WYJAŚNIENIA TREŚCI SIWZ

Nazwa zadania: „Przebudowa budynku Miejskiego Domu Kultury na potrzeby utworzenia „Centrum Rodzin” wraz z zagospodarowaniem terenu wokół budynku MDK w ramach projektu pn. „Rewitalizacja Śródmieścia w Człuchowie”.”

Nr sprawy: RI.271.09.2019

Witryna w pomieszczeniu -1.11 "Pracownia rozwoju kompetencji"

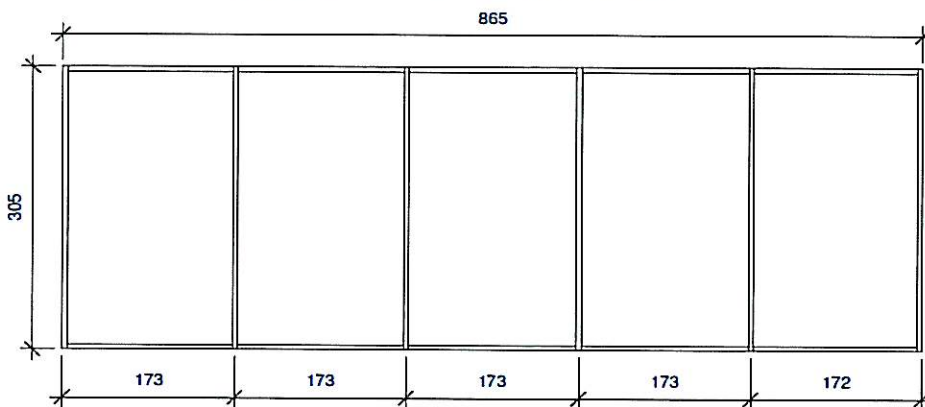
Prosimy o określenie czego dotyczy pozycja 114 przedmiaru budowlanego "witryny stałe". Brak w zestawieniu stolarki, brak wzmianki w opisie technicznym. Czy należy wycenić? Jeśli tak, prosimy o podanie parametrów.

W pomieszczeniu -1.11 „Pracownia rozwoju kompetencji” zaprojektowano witrynę o długości 864,5 cm i wysokości 305 cm, oraz w pomieszczeniu 0.25 „Pomieszczenie reżysera” dwie witryny o długości 220cm i wysokości 290 cm.

W skład zestawu do wykonywania przeszklonej ściany działowej wchodzi:

- szkielet, składający się ze słupków i poprzeczek, wykonywanych z kształtowników aluminiowych,
- wypełnienie, w postaci szyb bezpiecznych hartowanych termicznie gr. Min 8 mm
- uszczelki i przekładki,
- listwy wykończeniowe i przyszybowe,
- złączki i elementy łączące.

Kształtowniki i pozostałe elementy oraz wykonane ściany nie powinny posiadać ostrych lub tnących krawędzi.
